「第一果菜及魚類批發市場改建工程」

專案會議

臺北市政府工務局、產業發展局

107年9月10日

九、農產公司需求(107/03/08) 說明：

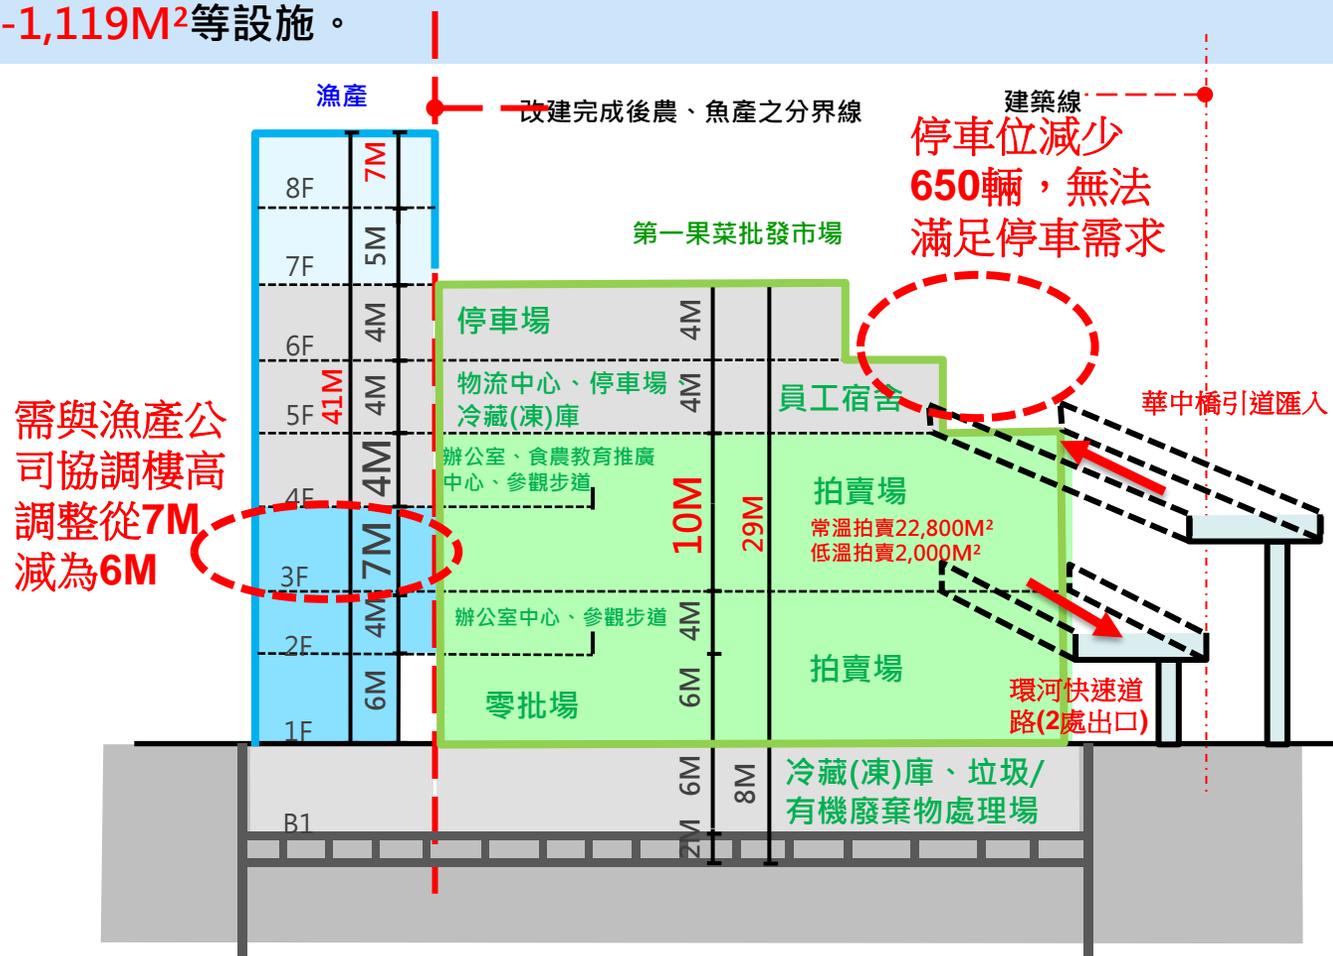
1. 停車位大幅減少：停車位由1,850輛縮減為1,200輛(車位數減少650輛，面積減少26,000M²)。
2. 刪除低溫物流中心：三樓低溫物流中心空間移作拍賣場使用(物流中心-9,800M²，拍賣場等+9,630M²)。
3. 結構系統調整造價成本提高：三樓拍賣場挑高，四樓改為夾層，原四樓停車場移至六樓設置。
4. 自刪附屬空間面積：縮減食農教育推廣中心-2,850M²、員工餐廳-1,500M²、宿舍-736M²、禮堂-1,300M²、垃圾處理廠-1,119M²等設施。

十、農產公司需求(107/03/08)問題說明(一)

1. 依先期規劃調查分析，第一市場作業時間內，果菜市場採購車停車需求為1,665席，另顧客停車需求為158席，合計總停車需求為1,823席。本案規劃實設1850席，可滿足內化停車需求。
2. 倘停車供給減少650席，將導致停車需求外溢，恐衍生違規停車問題，不符都市設計審議原則。
3. 如遇防汛期堤外停車場封閉及年節停車需求大增，亦將產生停車位不足之問題。

1. 若農產公司建議將3樓及4樓改為挑高10m(6m+4m)，因為本案採連棟共構設計，將同步影響漁產公司3樓樓高從原樓高7m減為6m，此部分尚需與漁產公司協調確認可行性。

1. 因農產公司需求方案經持續滾動式修正檢討，已於107/07/24正式確認需求，已無大幅面積減少及挑空樓層。
2. 減少低溫物流中心及批發市場附屬設施影響使用空間面積及坪效，需請農產公司考慮市場未來發展性後再行確認。

十一、農產公司需求(107/03/08)問題說明(二)

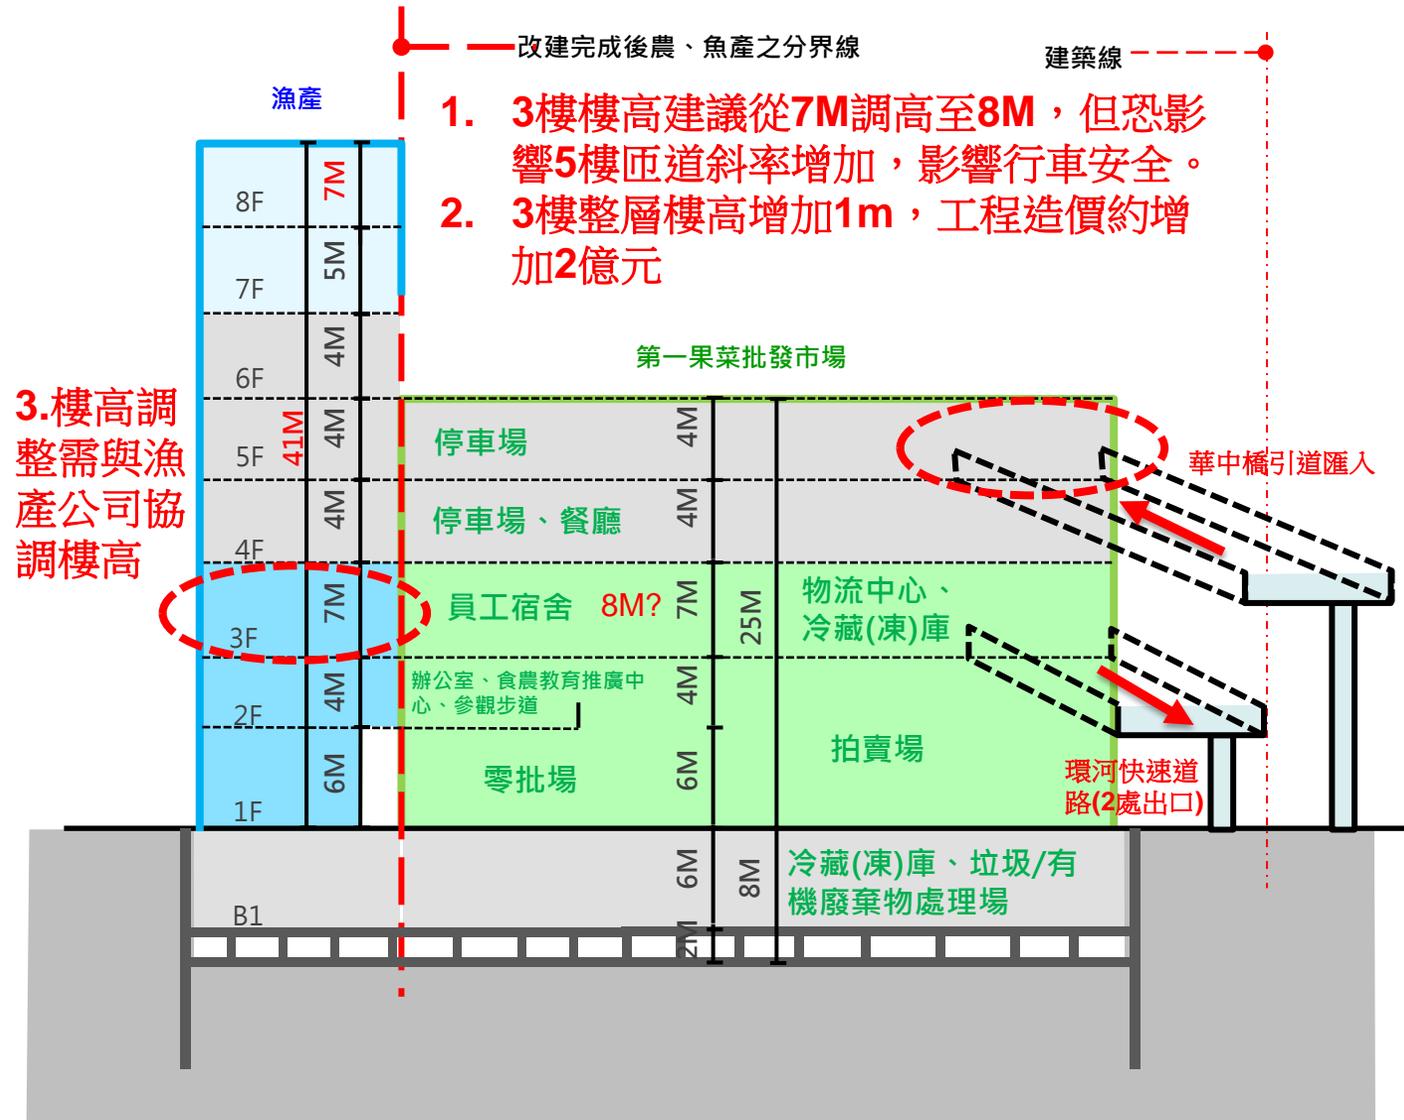
公司本業為批發市場交易業務，低溫物流中心屬他項事業，惟目前公司於濱江市場設有果菜物流中心，第一果菜批發市場三樓低溫物流中心減少9800M²部分，建議需同時考慮目前營運需要，及未來彈性調整需求，請同步審慎再予檢討。

自刪附屬空間面積，尊重公司決定，惟仍須思考：

(1) 員工餐廳、垃圾處理廠等屬於批發市場附屬設施，涉及主要使用者(如承銷人與消費者)之需求及便利性，公司應綜合評估思考。

(2) 員工餐廳：第一果菜批發市場從業人員(員工、承銷人與搬運工等)眾多且為工作時間多為深夜與凌晨，公司仍應思考滿足餐飲空間需求。

(3) 垃圾處理廠：市場改建後須同步提升管理現代化，現代化管理的5S要求整理 (SEIRI)、整頓 (SEITON)、清掃 (SEISO)、清潔 (SEIKETSU) 及紀律 (SHITSUKE)，且果菜批發市場每日交易量惟1600至3000公噸，垃圾處理場的管理將是現代化的重要指標，建議公司審慎思考。

十四、農產中繼市場(107/07/24)滾動式修正方案待確認事項

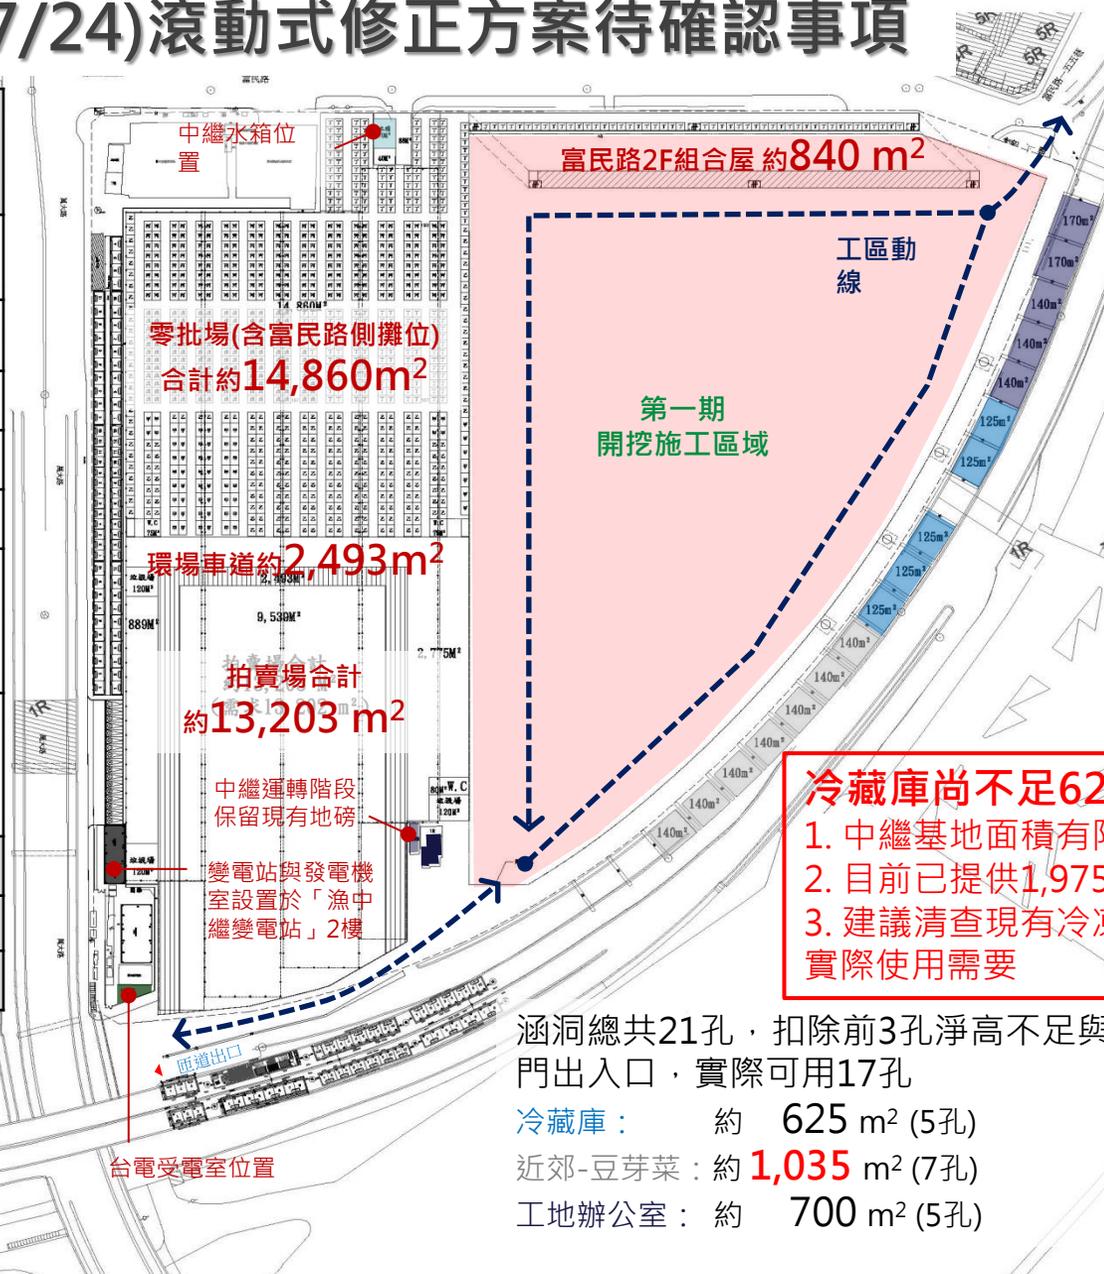
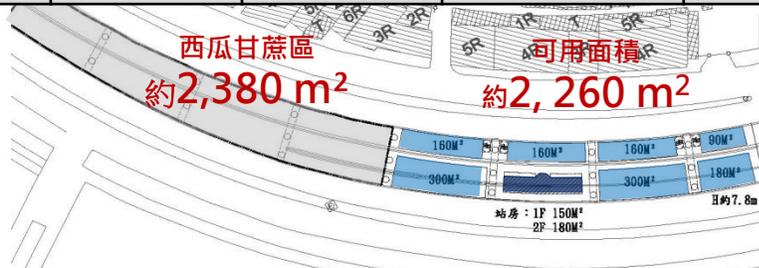
冷藏庫尚不足625 M²

1. 中繼基地面積有限
2. 目前已提供1,975 M²
3. 建議清查現有冷凍庫，以符合實際使用需要

十五、農產公司107/07/24來函尚待澄清疑義說明

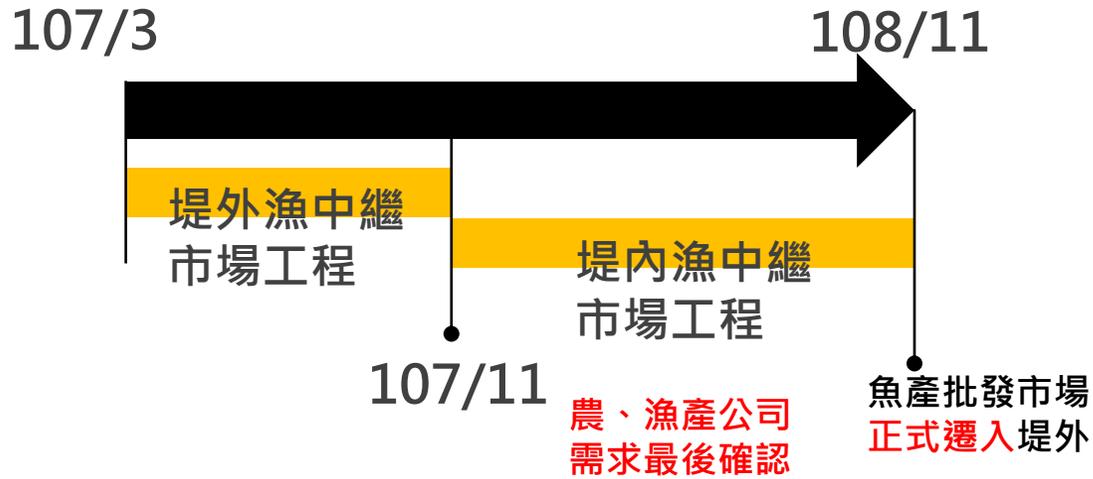
1. 建築需求三樓樓高從7m提高為8m部分，因華中橋匯入匝道橋墩已施工完成，需配合延長匯入匝道長度，受水快高架影響恐無法增設橋墩，**建議另案評估**。
2. 機電需求市場在進貨及拍賣運作時可維持良好的空氣品質，目前拍賣場外牆採透空規劃，且拍賣場面積廣大，自然通風有其困難，需設置主動式進排風設備，**應可滿足需求**。
3. 機電需求停車場以規劃車位數1%設置電動汽車充電車位，此部分符合綠智建築趨勢，**應可納入統包需求**。
4. 機電需求銀行、福利店牆面須預留銜接之資訊網路孔，此部分**可納入統包需求**。
5. 建築需求於零批場入口周邊設置幾處行動不便代步車充電車位，此部分**可納入統包需求**。
6. 低溫物流中心、從業人員餐廳等設施之需求，**建請農產公司再審慎評估**。
